RESOLUCION N°

1278

VISTO: El Expediente N° EX-2022-06588208-GDEMZA-DGIRR- Expediente Infogov N° 796.185- 2 Caratulado: "DIRECCIÓN DE GESTIÓN AMBIENTAL DEL RECURSO HÍDRICO S/ DICTAMEN SECTORIAL DEL PROYECTO DENOMINADO A.P. PERFORACIÓN Y ESTIMULACIÓN HIDRÁULICA DEL POZO MdN.AN.x-101 (pil+h) Agua Negra - ÁREA CN VIIA - YPF S.A."; y

Dictamen sectorial pozo NOC – AREA CN VIIA

Imagen N°5 - Esquema de cañerías y programa de cementación del pozo proyectado

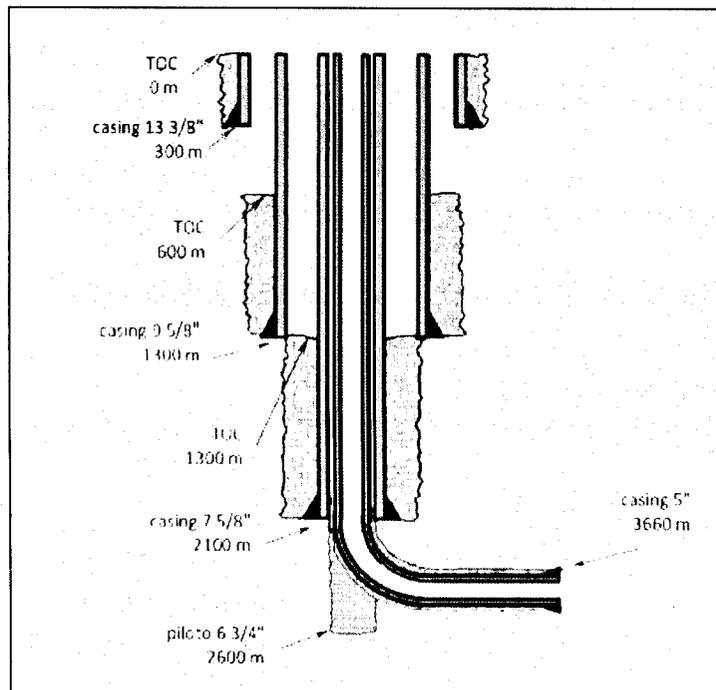
- En caso que durante el perfilaje se detecta agua dulce en cercanías al zapato de la cañería guía, el cemento deberá programarse para alcanzar el zapato del caño anterior asegurando el total aislamiento de acuíferos.

- En cumplimiento del Anexo V "Normas de Perfilaje Para Empresas Petroleras". Resolución DGI n° 778/96 y modificatorias (T.O. resolución 52/20), la empresa deberá cumplimentar y remitir al Departamento de Control de Hidrocarburos y Minería, los perfiles y documentos indicados en dicho Anexo sin excepción. Si de la interpretación de los perfiles eléctricos a pozo abierto (SP y

resistividad) se deduce la existencia de acuíferos por debajo del zapato de la cañería guía se deberá extender el tope de cemento de la cañería intermedia y/o aislación hasta cubrirlos totalmente.

- La cañería guía del pozo debe ser cementada en toda su longitud para proteger los acuíferos y si de la localización del pozo a perforar existe espesores del Grupo Neuquén interpretación de los perfiles eléctricos a pozo abierto (Res. 778/96, Anexo V) se deduce la existencia de acuíferos a proteger por debajo del zapato de la cañería guía se deberá punzar las zonas a proteger y cementar hasta cubrirlos totalmente mediante cementación auxiliar. (Res. DGI 249/18).
